Eグループ [1/3] 場所を特定できる意見(外環本線)

Eグループ [2/3] 場所を特定できる意見(外環本線の周辺)

Eグループ [3/3] 場所を特定できない意見

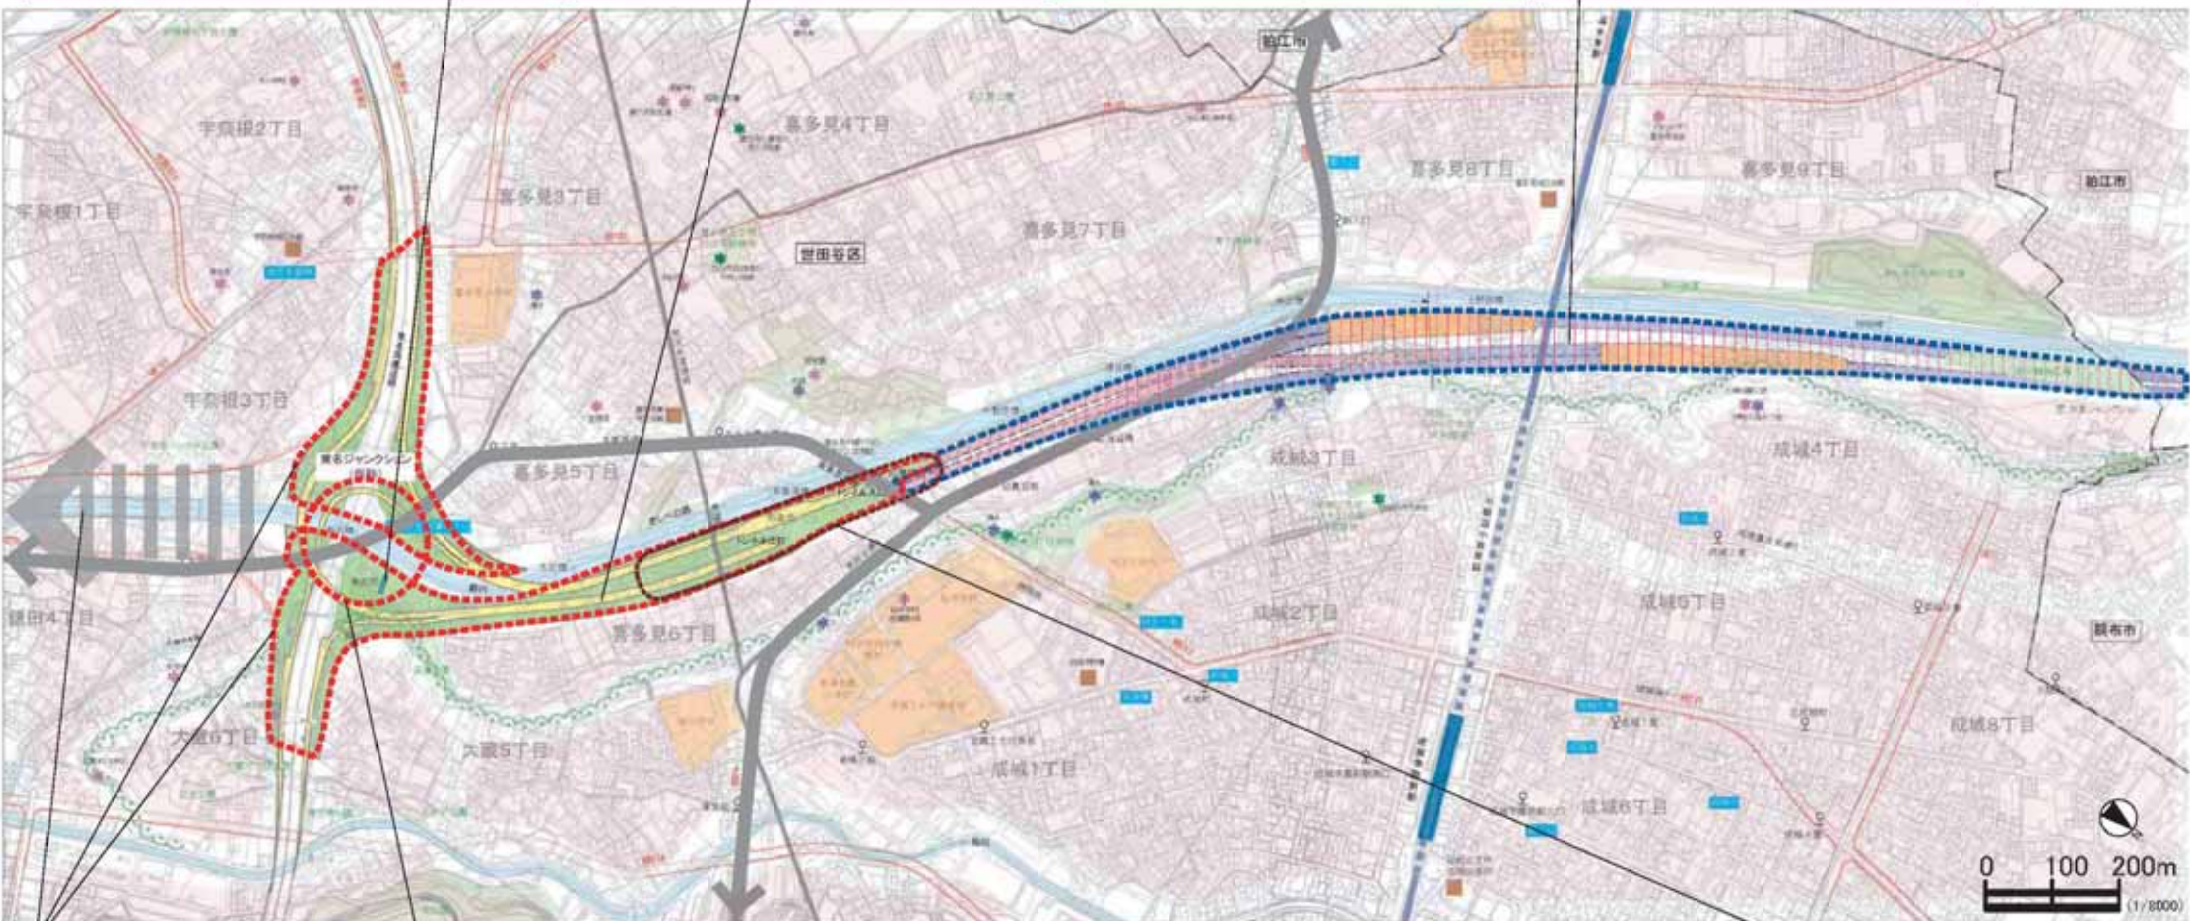
- 中央高速～東名ジャンクションの喜多見に設置される換気所までの区間が他の区間より長い分、環境影響が心配だ。換気所の配置間隔が長くても影響が無いのならその根拠を示してほしい。
- 喜多見に換気所が設置されると崖線との間に排気ガスが溜まるのが心配だ。そうした土地に即した影響を考慮して問題ないので喜多見に換気所を建てる計画になっているのかどうか、説明してほしい。

- 掘削部への蓋かけにより、周辺地域への排気ガス・騒音の影響を軽減できる。
- ETC化することにより、料金収受に伴う自動車の加減速時の排気ガスを制限できる。
- 料金所を無人化(ETC)による料金所部分の幅員が減少が蓋かけも可能にし、周辺地域への騒音の影響を軽減できる。

- 水道道路の橋(外環・野川橋断部)の高さが高くなるのではないかと不安。
- 野川に架かるそれぞれの橋がどうなるか示してほしい。
- 料金所部分(幅員が広い)の地域分断に対して、橋を架けるなどの対応が必要。
- 環境施設等に高木を植樹するなどにより、外環整備による大気質の汚染、景観の悪化に配慮した計画してほしい。

- 低周波音や振動の問題化が懸念される。
- 計画線を野川の下部とするなどにより、トンネル上部の低周波音や振動の問題を軽減した計画してほしい。
- トンネルを2層とする計画に変更するなどにより、低周波音や振動の問題を軽減した計画してほしい。
- パークシティ成城の大深度地下にあるトンネルによる低周波音や振動の影響を危惧している。

- ジャンクション構造物により国分寺崖線と外環に挟まれる地域において大気(排気ガス)が滞留することが懸念される。

- ジャンクションの全面地下化できない理由が一定速度の通行を確保するために必要は曲線部の半径が確保できないことであるのならば、制限速度を下げればいいのか。速度が下がれば排気ガスや騒音、振動などにも効果が期待される。
- ジャンクションをできる限り地下化することにより、地域環境への影響を軽減することができる。野川が地下化の障害になっているのであれば、同時に野川も改修することにより、地下化が可能になるのではないか。
- ジャンクションを地下の螺旋状の構造することにより排気ガスの地域への拡散を防ぐことができる。

- ジャンクションの構造物が大きく、高いため、野川周辺の景観に与える影響が懸念される。

- トンネル出入口から排出される排気ガスの削減策を講じてほしい。

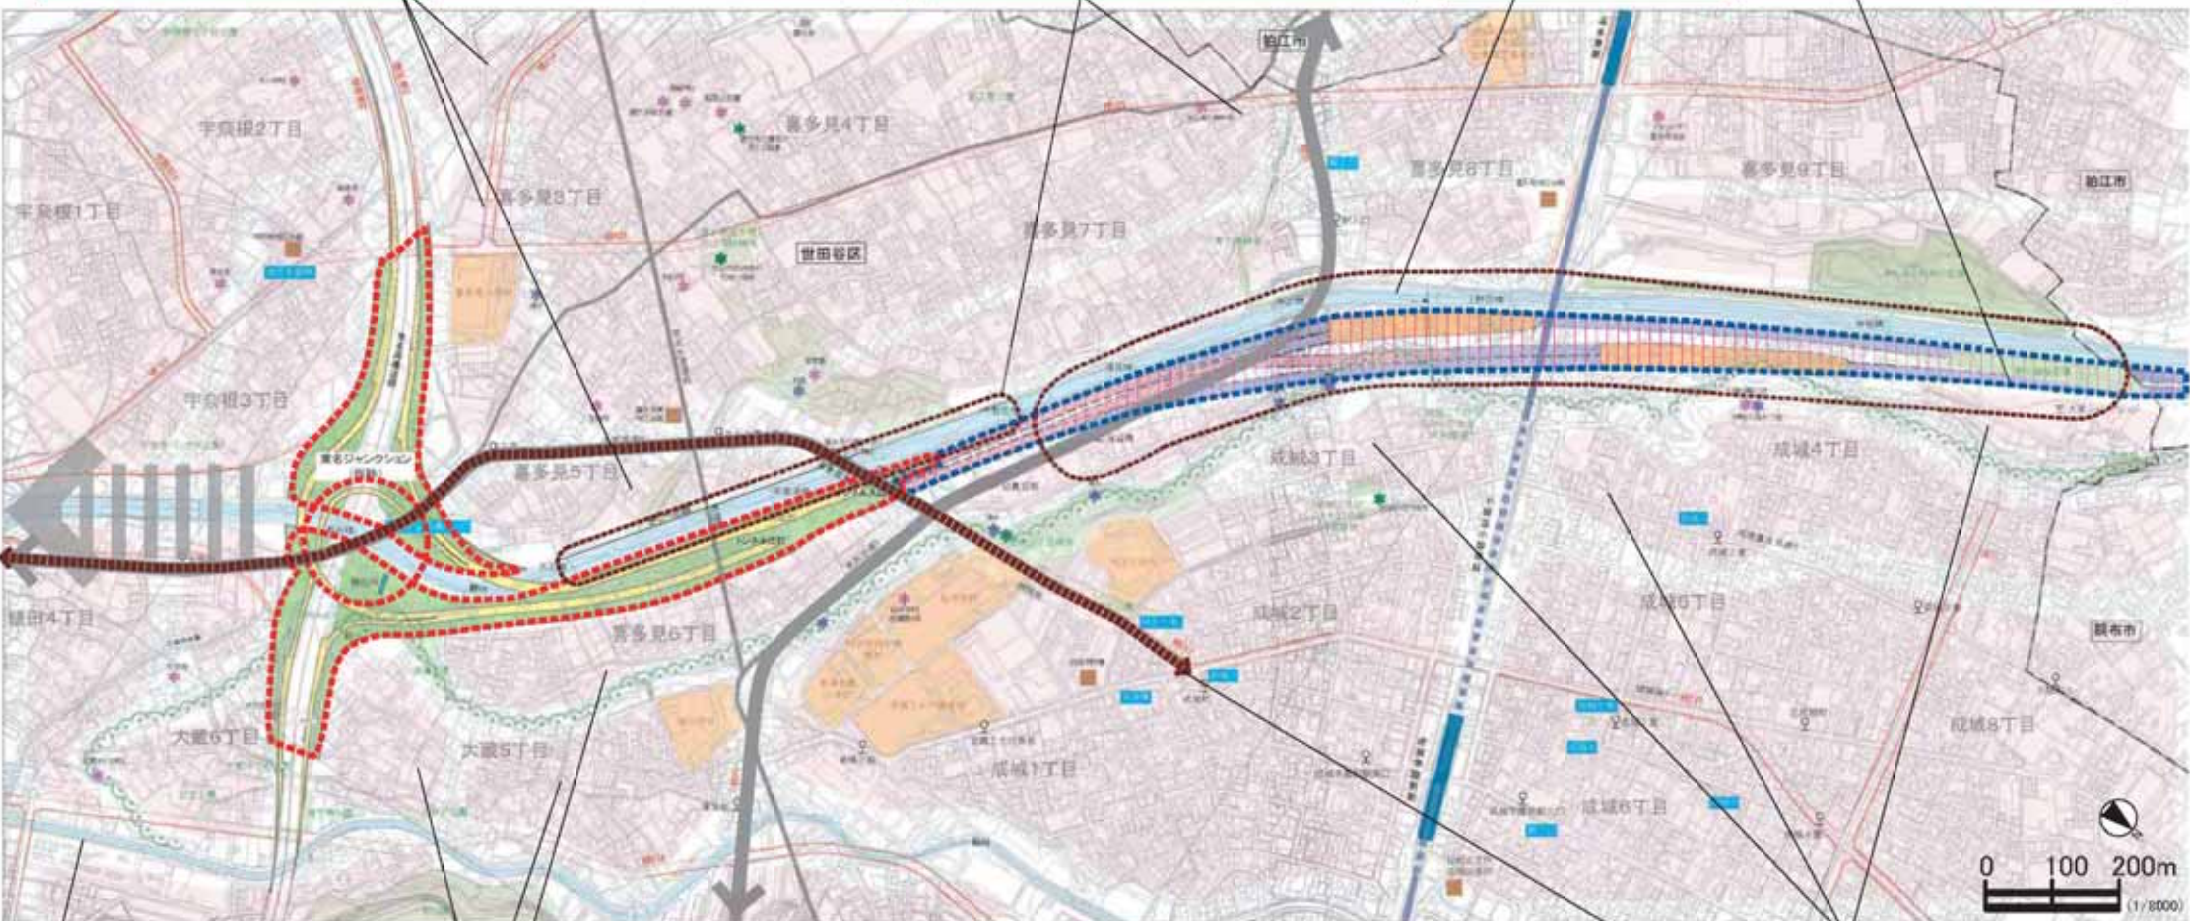
- ・外環道周辺の私有地の緑とのつながりも考慮して周辺の緑を最大限保全・創出してほしい。
- ・喜多見5丁目などから国分寺崖線を見る風景への影響が懸念される。

- ・大気質の汚染を考慮して、外環整備により失われる緑の保全・創出をすすめてほしい。
- ・喜多見5丁目を中心として、公園や農地による緑環境の確保をすすめるなど、大気汚染を緩和する対策を講じてほしい。

- ・外環整備による野川の生態系に対する影響が懸念される。
- ・仙川及び野川の両岸に植樹し、右岸に次大夫堀公園一帯の緑をつなぐ良好な遊歩道を整備するなどにより、緑と触れ合える環境をつくってほしい。

- ・野川の護岸整備により減った地下水が外環整備によりさらに減少することを懸念している。

- ・低周波音や振動の問題化が懸念される。
- ・計画線を野川の下部にしたり、トンネルを2層とする計画に変更したりするなど、低周波音や振動の問題を軽減した計画にしてほしい。

- 大蔵5丁目(本線近接)
- 大蔵5丁目
- ・喜多見6丁目(周辺)
- ・都市計画道路補助216号線の整備が優先されることによる大蔵5丁目の街路整備の遅れが懸念される。

- ジャンクションと国分寺崖線に挟まれた地域
- ・外環整備により分断される地域の現在の交通利便性を外環整備後も確保してほしい。
- ・バス路線(例:成城学園前～二子玉川)を新設するなどにより、外環整備により分断される地域の交通利便性を向上させてほしい。
- ・ジャンクション周辺など外環道により分断される最寄のバス停までのルートに代替するバス運行を検討するなど、地域の交通利便性を確保してほしい。

- ・外環整備により多摩堤通りへのアクセス路が消失し、喜多見5丁目と喜多見6丁目分断されること懸念される。
- ・現在の多摩堤通りへの道路による利便性が確保されるか心配。

- ・外環整備により国分寺崖線の環境変化が懸念される。
- ・ジャンクション部の構造物の高さによる景観への影響を危惧している。
- ・環境施設帯を山のようにして景観への配慮を期待している。

- ・トラブル発生時のために換気所のリスクを分散した方がよい。
- ・ジャンクション構造物により国分寺崖線と外環に挟まれる地域において大気(排気ガス)が滞留することが懸念される。
- ・田直地区や国分寺崖線など換気所周辺に排気が溜まることで影響が大きくなるのではないかと心配している。
- ・大気質に関する観測を行う測定器を国分寺崖線と外環に挟まれる地域に設置して、地域の大気質の状態を管理してほしい。
- ・(暖房・冷房使用時以外の)家の窓を開けたときの騒音を危惧している。

- 成城3・4丁目
- ・低周波音や振動の問題化が懸念される。
- ・計画線を野川の下部とするなどにより、低周波音や振動の問題を軽減した計画してほしい。
- ・トンネルを2層とする計画に変更するなどにより、低周波音や振動の問題を軽減した計画してほしい。

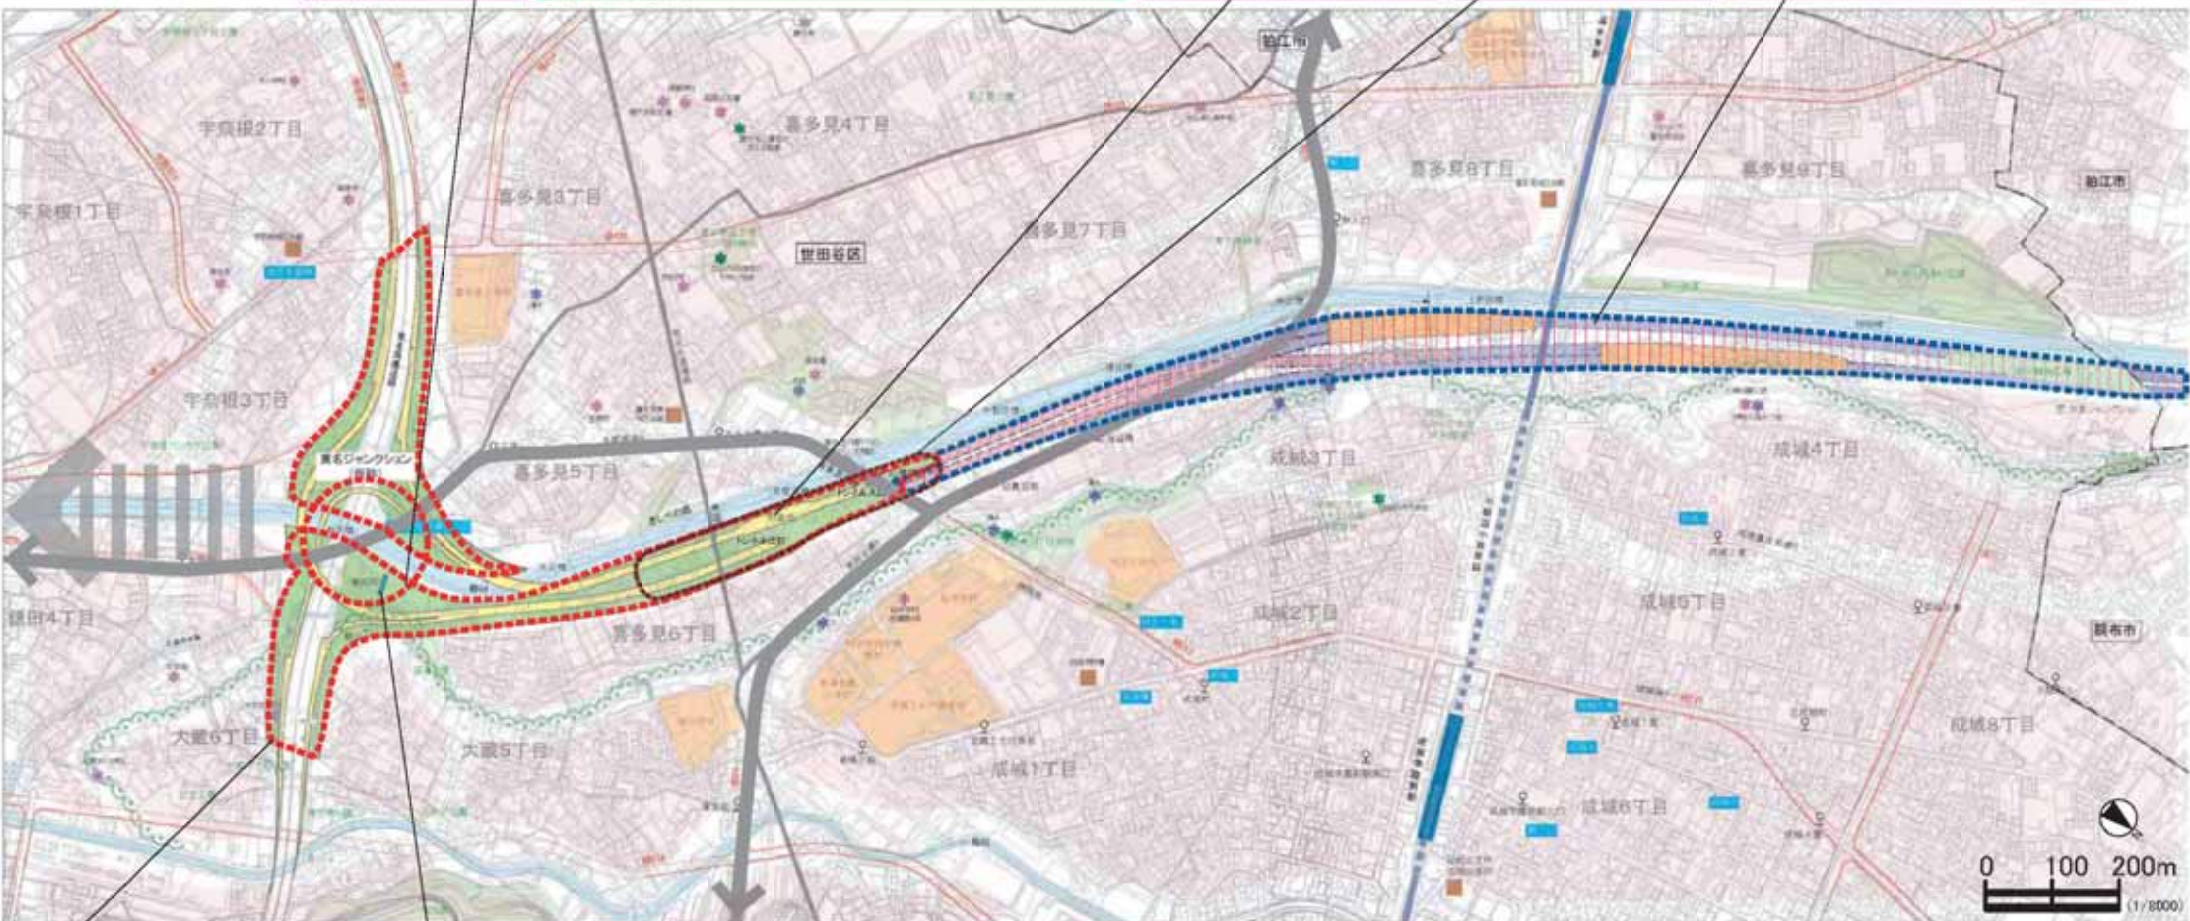
- ・高いジャンクションから出される排気ガスによる周辺への環境汚染が懸念される。
- ・高い構造物ができた時に風により音が出る事が懸念される。

- ・ジャンクションの構造物が他事例のように美しくなく、国分寺崖線沿いの景観阻害をするのではないかと懸念される。
- ・ジャンクションの高さを下げるなど、国分寺崖線への景観保全に配慮してほしい。
- ・国分寺崖線上から眺める風景や、野川沿いから崖線を眺める風景は次世代へ渡す地域の財産である。ジャンクションや換気所などの高さが景観に影響することが心配。

- ・停止発進があり坂道であることを考えると、料金所周辺の排気ガス汚染が懸念される。
- ・料金所付近からの騒音が崖線上部に上がってこないか懸念される。

- ・トンネル内の排気ガスが、換気所ではなく、トンネル坑口から出るのはないか懸念される。

- ・トンネル内での事故時に安全性が確保されるのか懸念される。
- ・トンネル内で火災などが発生した場合、避難方法や地上部分の生活への影響などが懸念される。

- ・高架下空間は現状でも落書きや知らない人の溜まり場になっているため、ジャンクション整備でも同じ状況が起こるのではないかと懸念される。

- ・換気所からの排気とともに、東名高速道路からの排気ガスなど、広範囲に影響があるのではないかと心配だ。
- ・換気所からの排気と東名高速道路などからの現状で出ている影響も考慮した調査を要望。
- ・換気所からのNOxなどの排気成分が人体に及ぼす影響について懸念される。
- ・換気計画における危機管理、リスク対策について既存の説明文だけでは読み取れない、理解できないことへの不安、不満がある。換気計画には、人的ミスや機械の故障があったときの対応策も含めることが重要。また、換気所のフィルターが目詰まりして換気能力が低下し、料金所付近から排ガスが流出しないか心配。換気所のフィルターが目詰まりした場合の対策を知りたい。換気所がひとつしかないことで災害時や故障時に換気ができなくなるのが心配。
- ・排気は人体へ及ぼす影響があるものなので、脱硝装置など、他地域や中央環状で設置されている換気所の排気機能や種類の違いについて正しく理解する機会が必要である。

Fグループ [2/3] 場所を特定できる意見(外環本線の周辺)

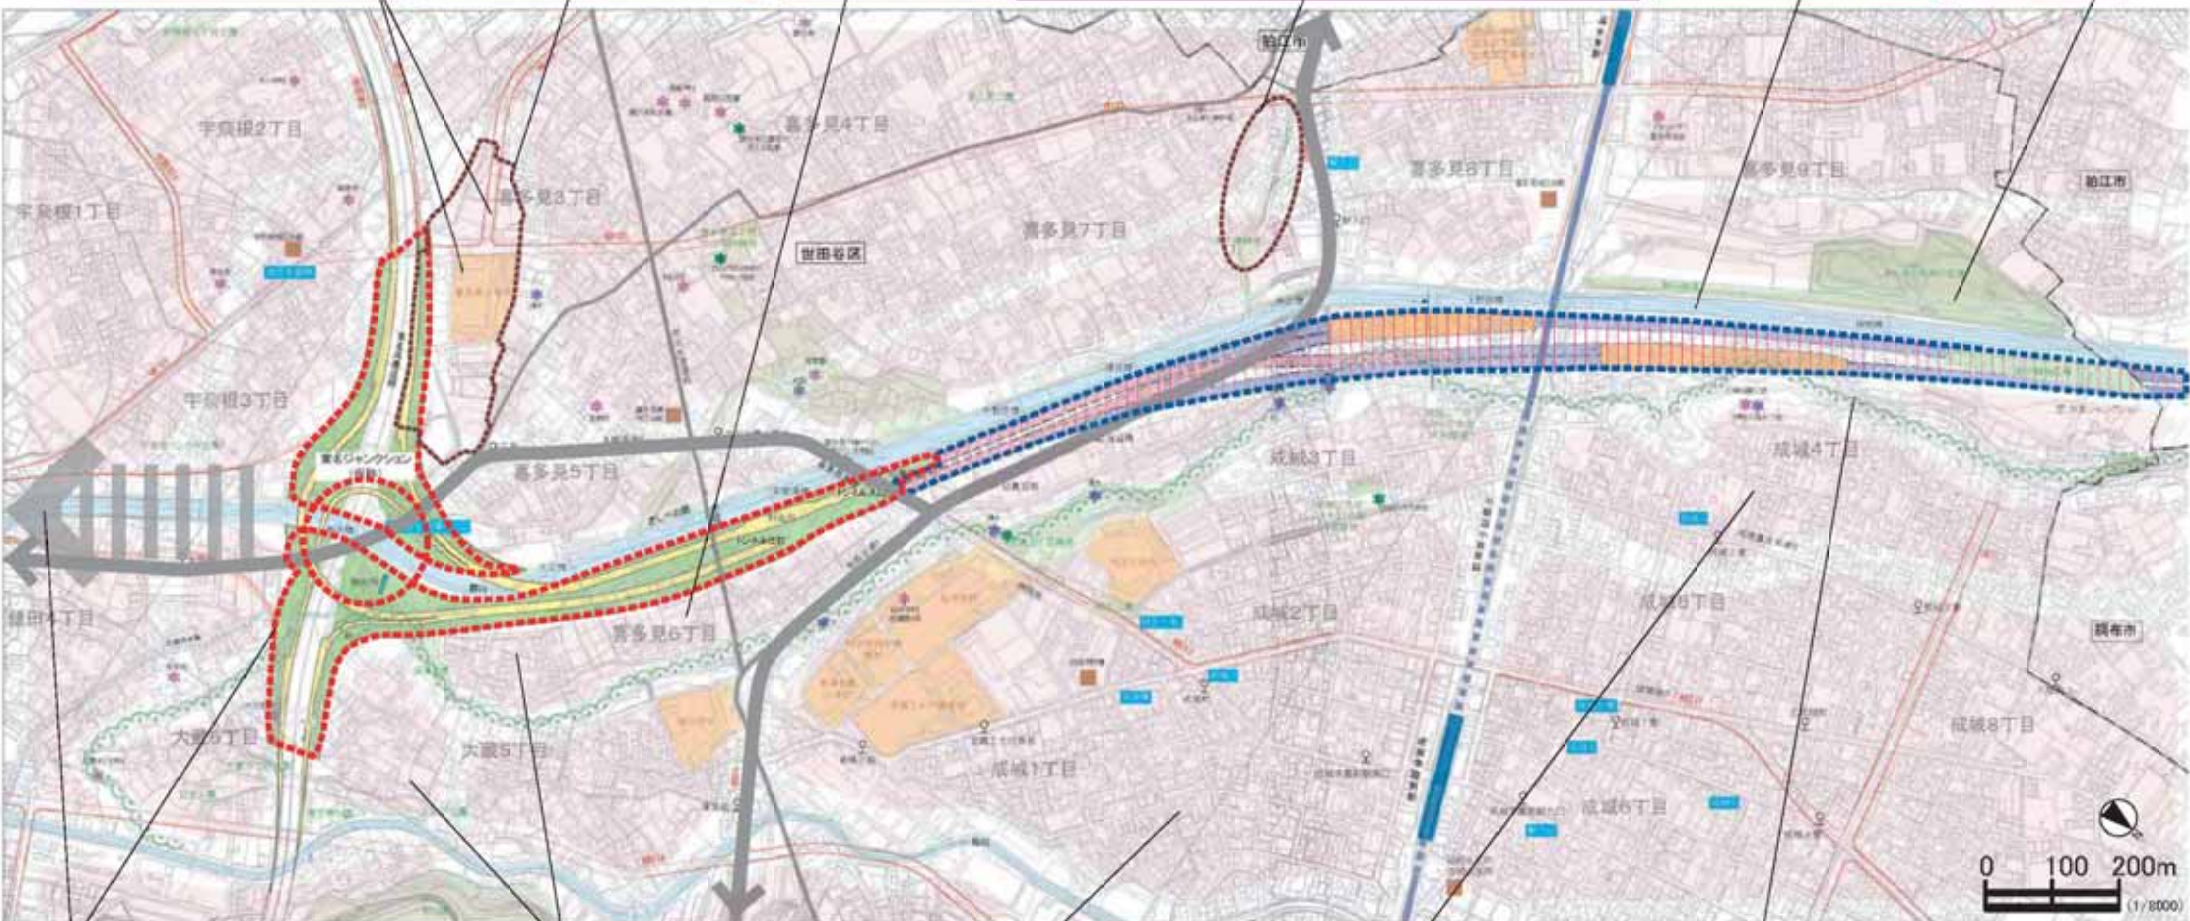
生活
・子どもたちへの健康被害の実態把握と予想される健康被害への調査がされていない事への不安、不満があるので、喜多見小学校付近に排ガスによる被害がでるのではないかと心配だ。

生活
・区画整理事業のやり直しで費用負担が発生している上に、保留地があり組合も解散できないことへの不安、不満があるので、周辺の地区計画と道路計画を連携して進める必要がある。

生活
・空気のみならず喜多見6丁目での排ガスによる被害が心配。

生活
・世田谷通り周辺の谷戸部分に現状でも汚染された大気が流れ込んでいるのではないかと環境への懸念に対して、平面だけでなく立体的な地形を考慮に見るなど、十分な調査が必要である。
・世田谷通り周辺の谷戸の部分に汚染された大気が溜まらないか懸念される。
・本来調査すべき、影響を受けるであろう場所を調査をまだしていない事への不安、不満があるので大気質調査については、今回の計画により最も影響の心配される大正橋付近でも調査してほしい。

自然
・地下水が湧れることにより湧水量が多い野川は水量が減る。水質悪化や水量不足で魚などが住めなくなると、鳥も住めなくなる、という生態系への影響がでる。地下水を切ってしまうことによって、野川の水が湧れ生態系が壊れることが心配だ。

工事
・野川周辺の地盤が悪いところでは、シールド工法による工事の振動被害や開削部分の工事振動による被害が懸念される。

生活
・料金所付近からの騒音が崖線上部に上がってこないか懸念される。
・水道橋付近からの排ガスを地域に出させないためにドーム案があるらしいが、ドームにした場合に、日陰になる地域の日照問題が心配だ。

生活
・子どもたちへの健康被害の実態把握と予想される健康被害への調査がされていない事への不安、不満があるので、国分寺崖線の上にある小中学校や高校、大学への排ガスによる健康被害が心配。
・料金所付近からの騒音が崖線上部に上がってこないか懸念される。

生活
・子どもたちへの健康被害の実態把握と予想される健康被害への調査がされていない事への不安、不満があるので、国分寺崖線の上にある小中学校や高校、大学への排ガスによる健康被害が心配。

自然
・成城3丁目国分寺崖線周辺の地下掘削工事によって、地下水の流れ(みずみち)が変わったり切れることが懸念される。
・国分寺崖線沿いにある湧水や豊富な地下水が工事により湧れないか懸念される。

工事
・工事に伴う国分寺崖線沿いの地下水、湧水への影響により、動植物に影響がでることが懸念される。

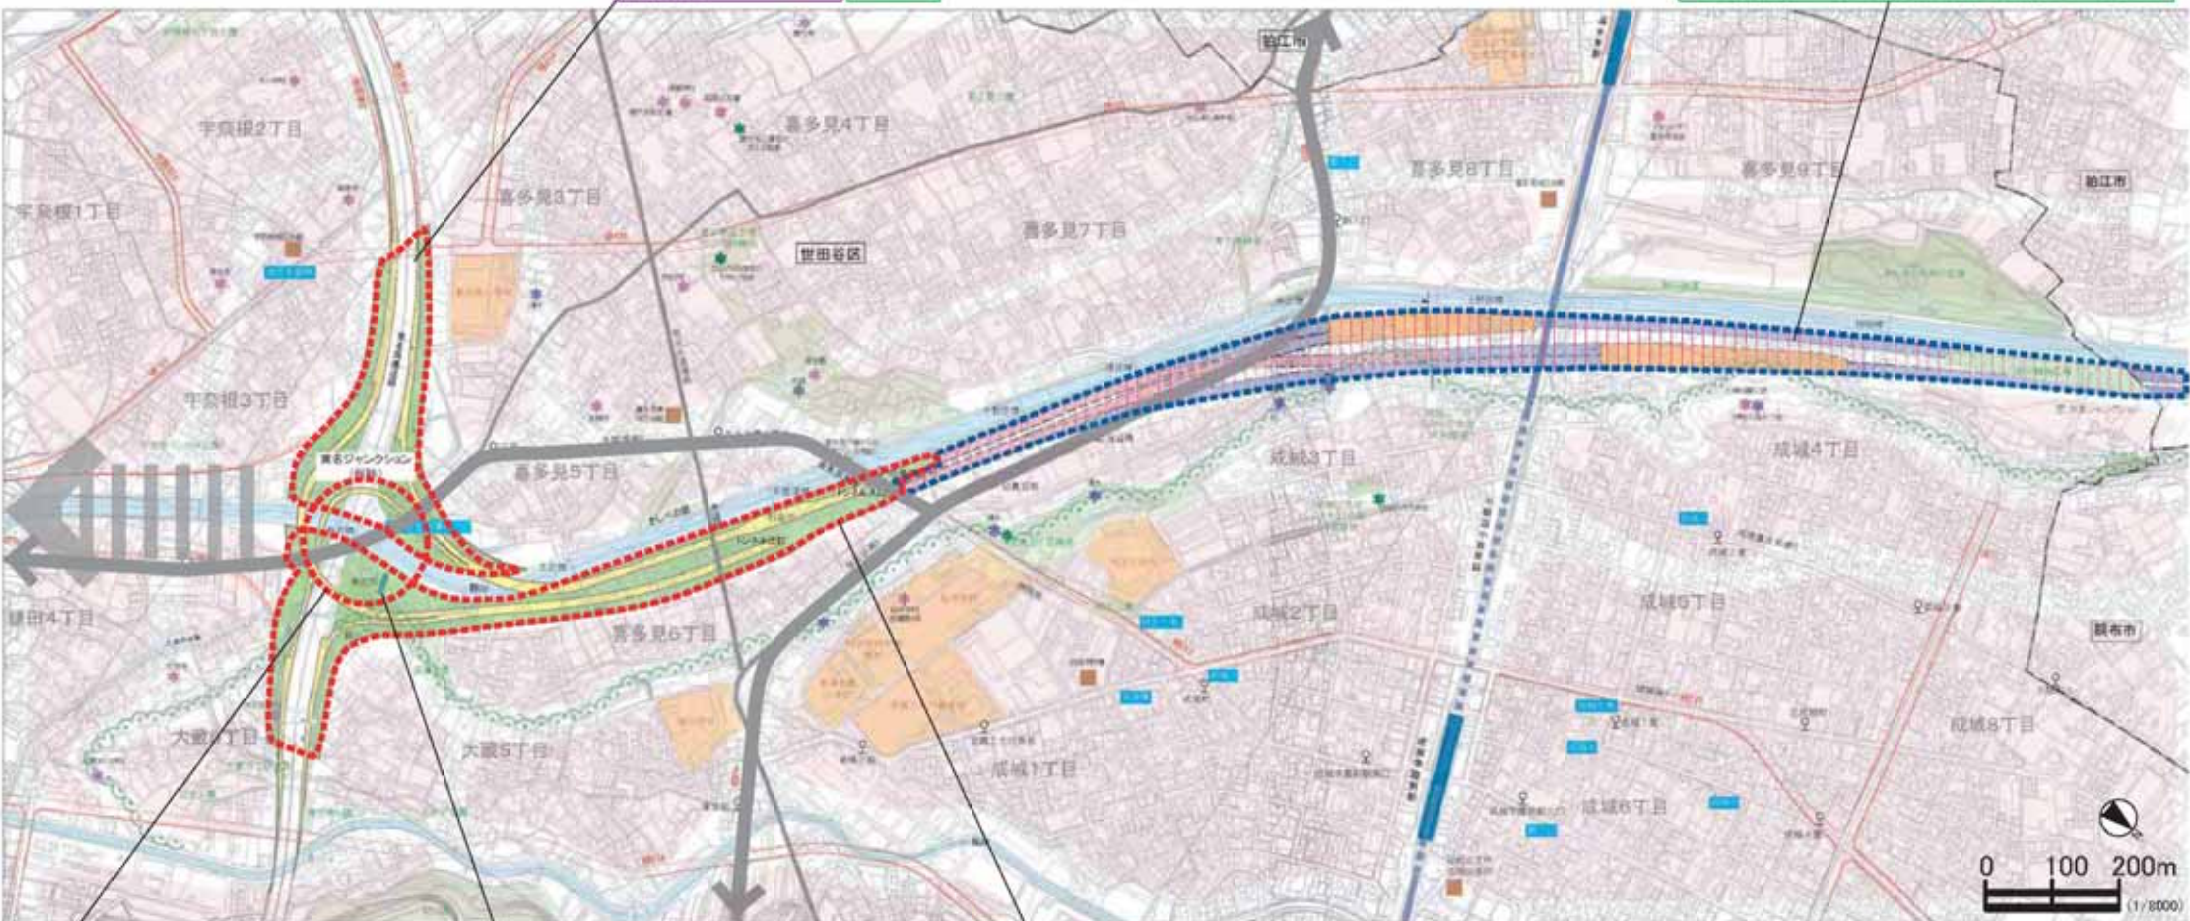
・外環整備による大気汚染の悪化に懸念がある。
・ジャンクションからの騒音について懸念がある。
・地上部からの騒音により被害が悪化することに懸念がある。

・野川に流れる地下水脈が涸れることが懸念される。
・トンネル部分の地下水が遮断される懸念がある。
・崖線と野川の間に外環が予定されているので、地下水が分断されて野川の水量が大幅に減少することに懸念がある。
・地下水が分断され、野川の瀬切れが起きることに懸念がある。
・環状8号線の地下水対策の管が使用不能になっているように、地下水流動保全工法による対策の効果が持続するの心配だ。

・外環整備による、大気汚染の悪化に懸念がある。
・取山や崖線の高さと換気所の高さにあまり差がないため、換気所から排出される空気が崖線や崖線下の住宅にすぐ流れ込むのではないかと懸念がある。
・ジャンクションからの騒音について懸念がある。

生活
・ジャンクションは東名高速道路より高い位置を通るので、高さの面で景観上懸念がある。景観上は出来るだけ地上部に道路が出ない方が望ましい。
・景観上の配慮は、東名以南開通後のフルジャンクションの姿を前提に検討しないといけないかと懸念がある。

・換気所、葬祭場からの排気、清掃工場からの排気が複合的に絡み合う複合汚染に懸念がある。
・換気所から出る排ガスの影響が地域に集中することを心配している。
・換気所の高さ(30m)が、そこから排出される空気が地域に影響を及ぼさない高さとして適切なのか懸念がある。
・換気所が一箇所なので、排気

生活
ガスの有害物質濃度が高くなることに懸念される。
・外環整備による、大気汚染の悪化に懸念がある。
・換気所に設置されるフィルターの性能が劣化し、換気所から出る排気ガス成分の濃度が上がるのではないかと懸念がある。
・排気ガスを浄化するフィルターが常にきれいな状態を保てるかに懸念がある。

・外環整備による大気汚染の悪化に懸念がある。
・料金所の設置により渋滞が発生し、排気ガスによる大気汚染が発生することに懸念がある。
・ジャンクションからの騒音について懸念がある。
・地上部からの騒音により被害が悪化することに懸念がある。
